工程指示 / 要求簡箋(E.I.)

工程指示編號：EI / 7829 / 24 修改版次：-
 工程編號：J - 858 工程名稱：將軍澳日出康城 11
 工程項目：幕牆 大貨室內鋁板收口 企身 (15mm 見光) 地盤用
 (ACAD AGBF AB) 石矢牆
 收件人：生統 發件人：Paul Wong 日期：23/05/2024

項目: 日出康城11期地盤
~~有關額外提供石矢牆企身和陣底~~ 室內收口 (25 mm 深)事宜

TI AB

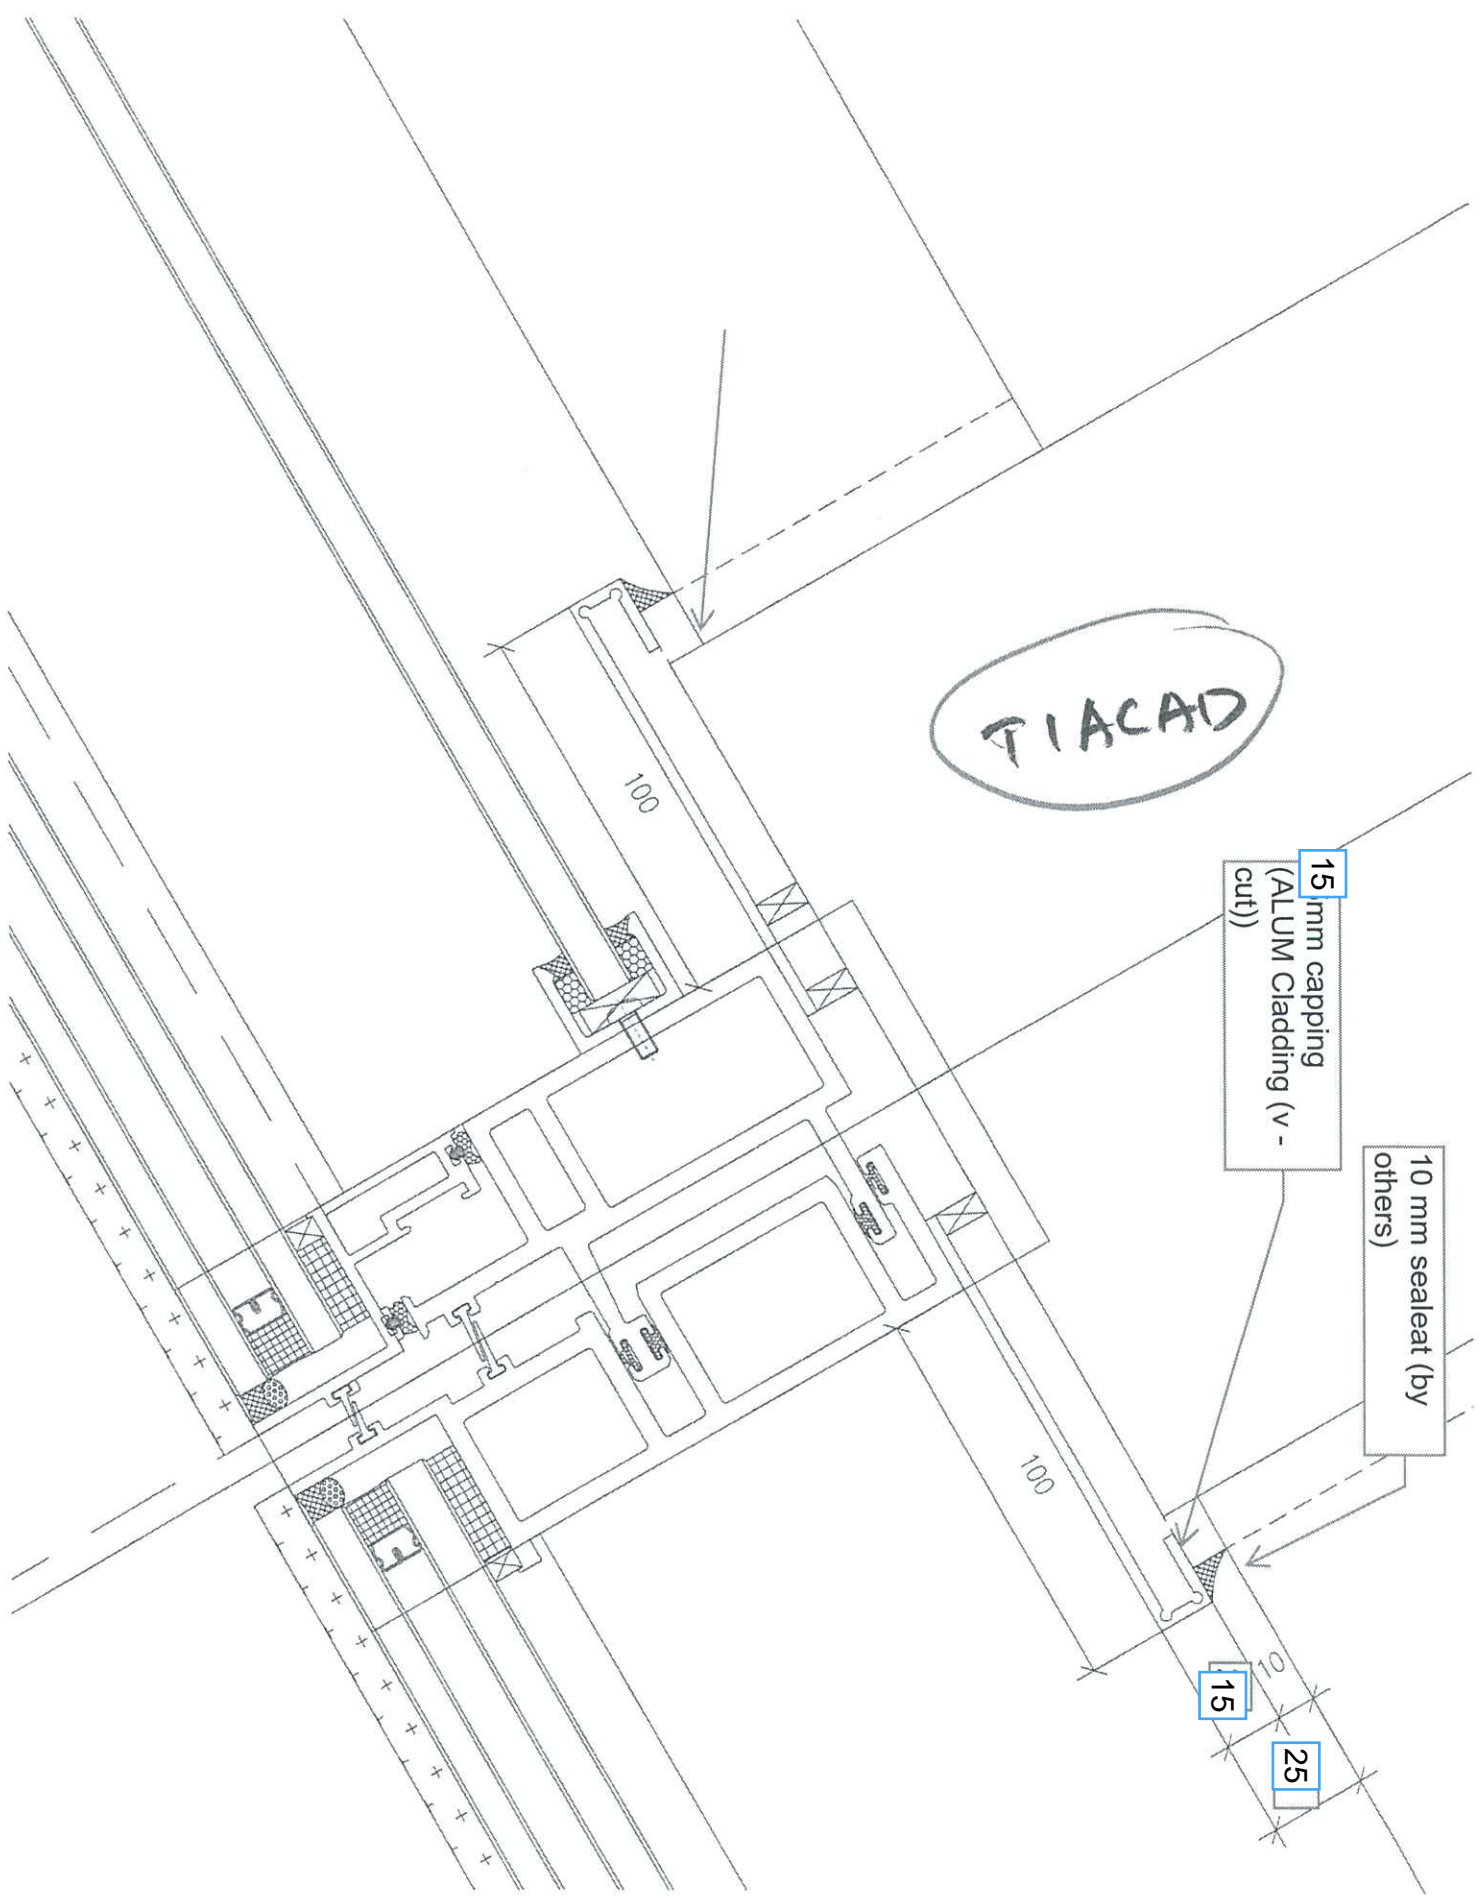
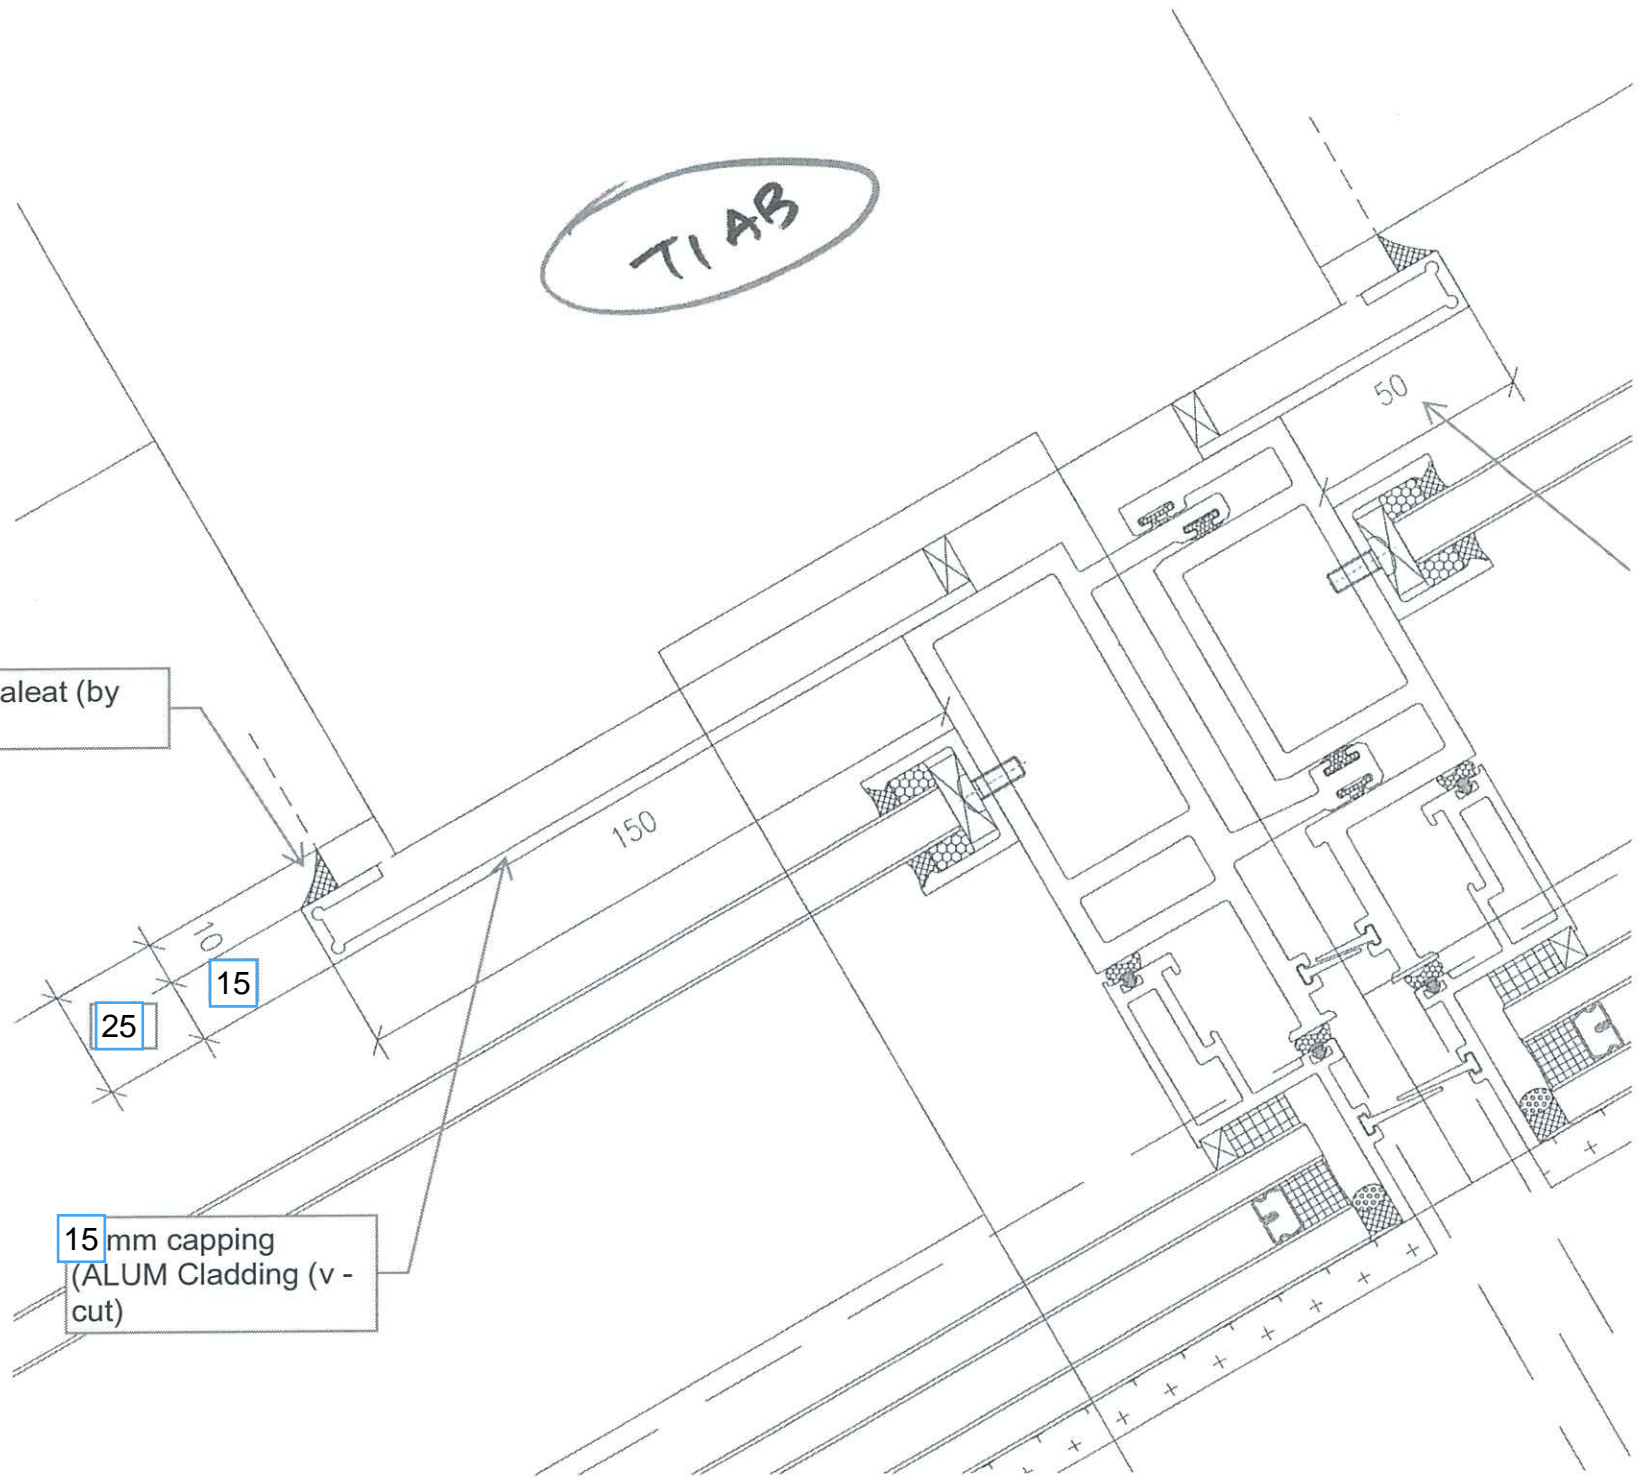
10 mm sealeat (by others)

15 mm capping
(ALUM Cladding (v-cut))

T2, T3
AG, BF 單位

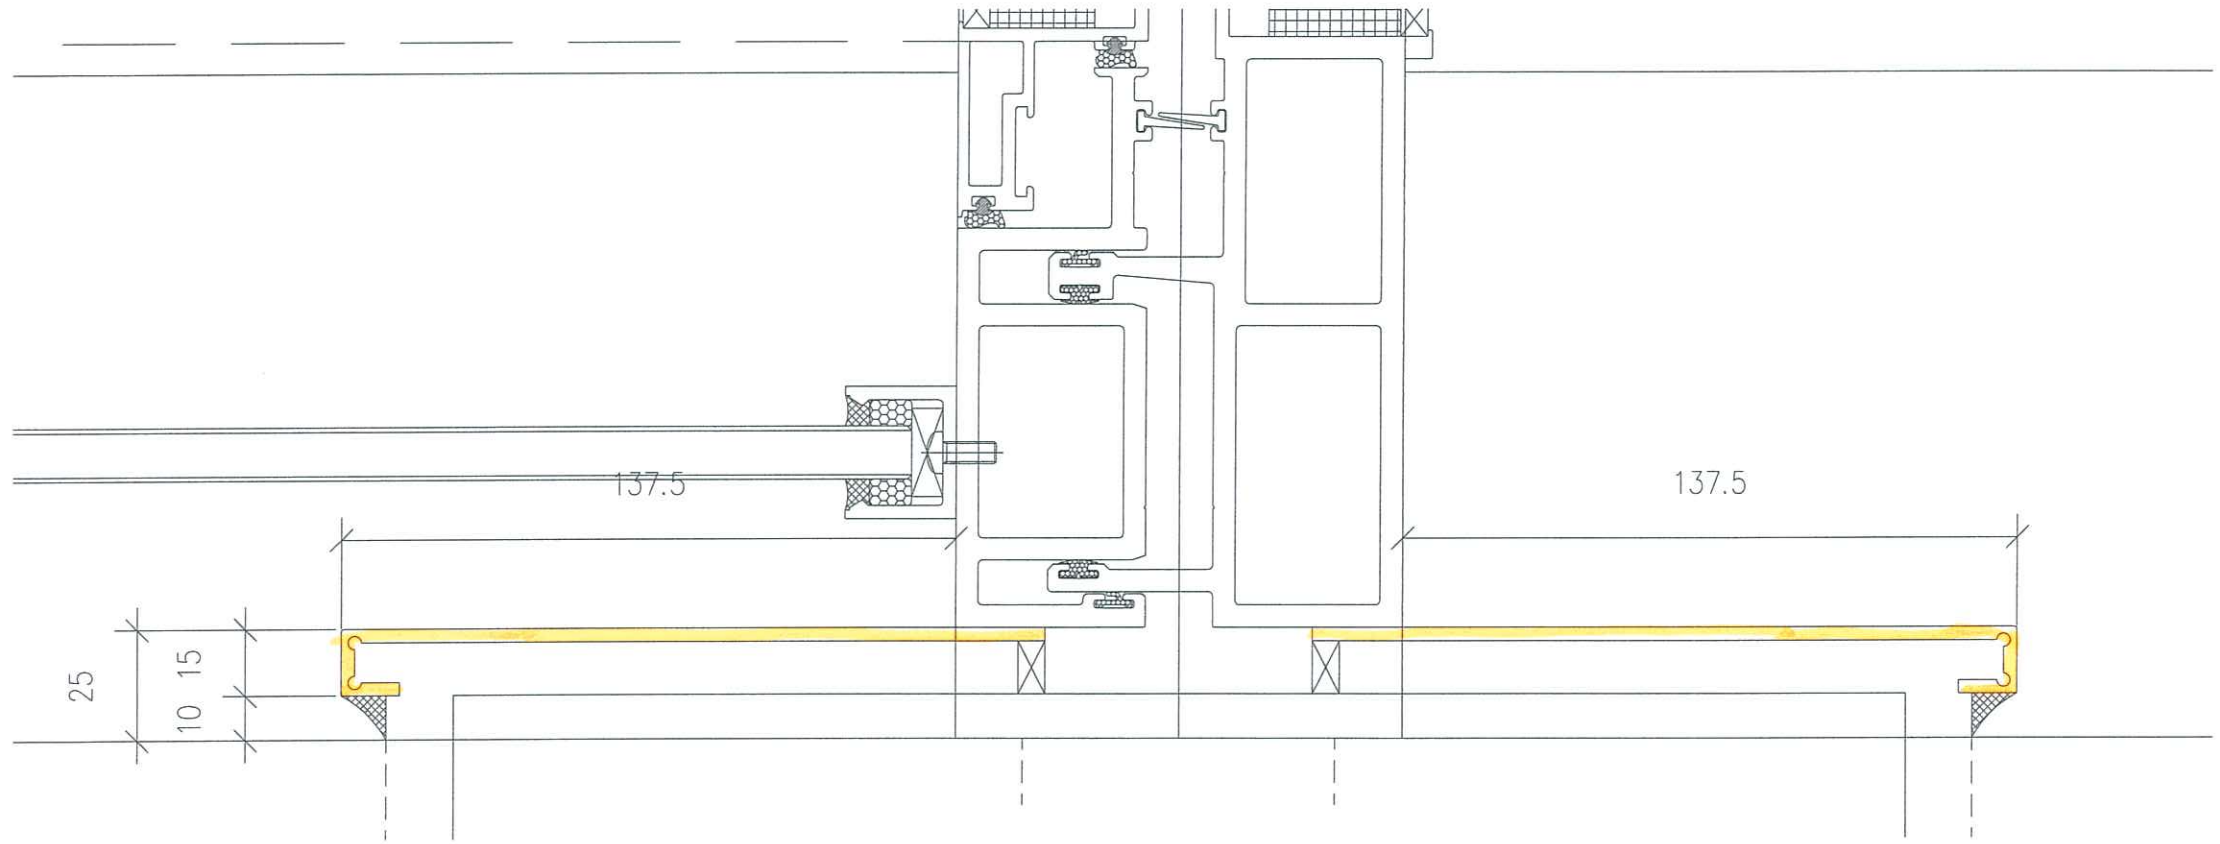
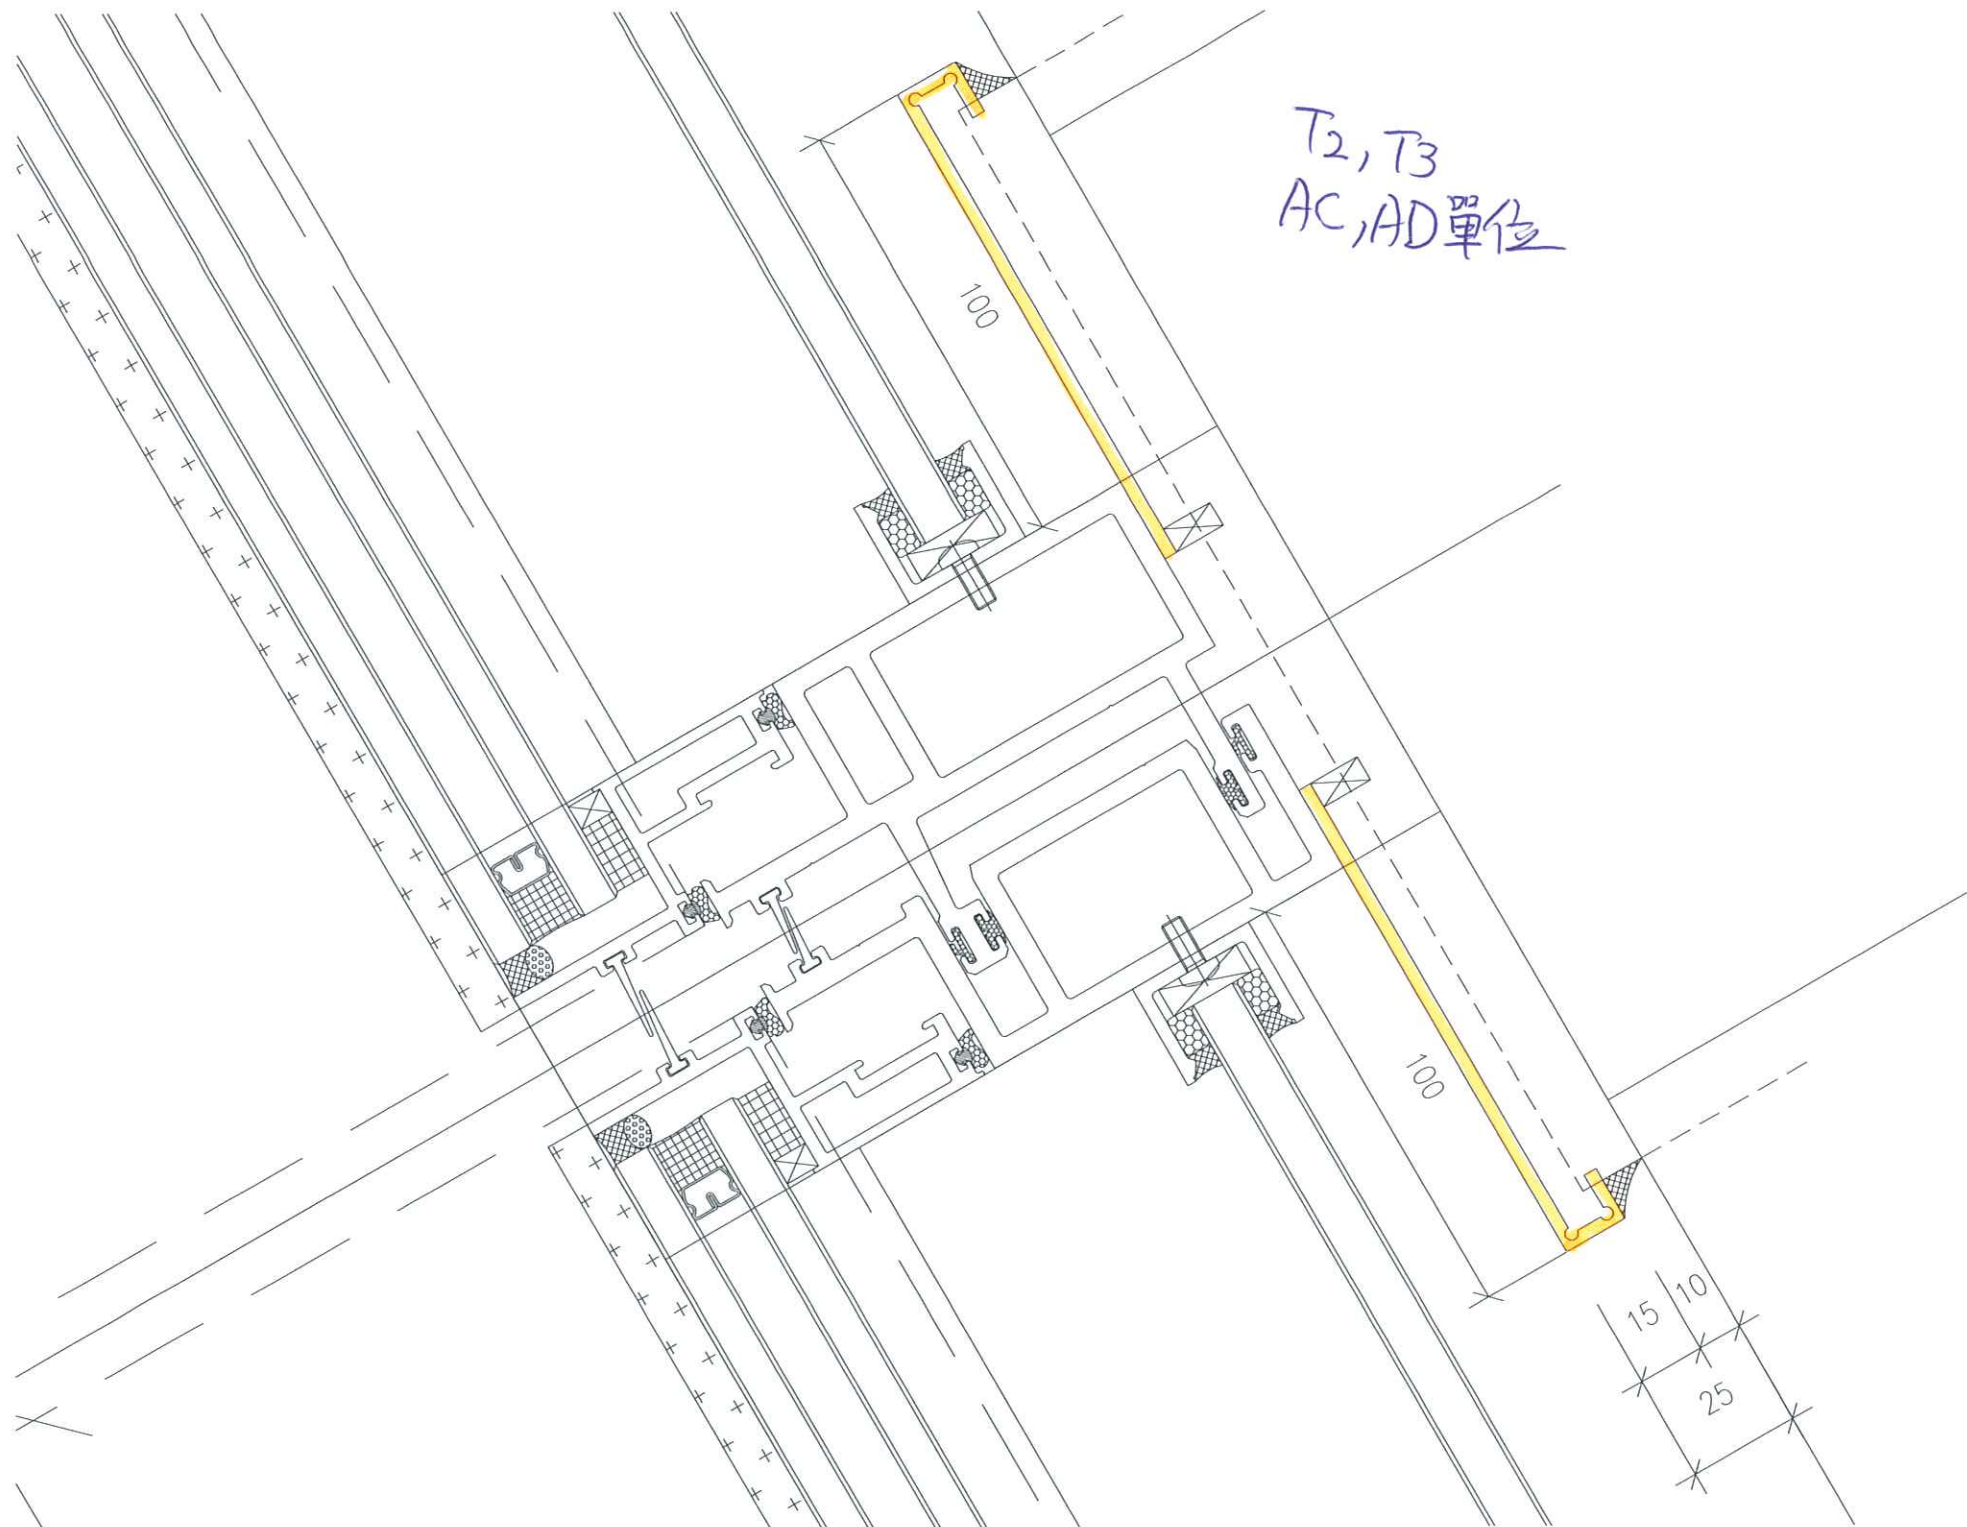
T₂, T₃
AC, AD單位

AB²¹²單位
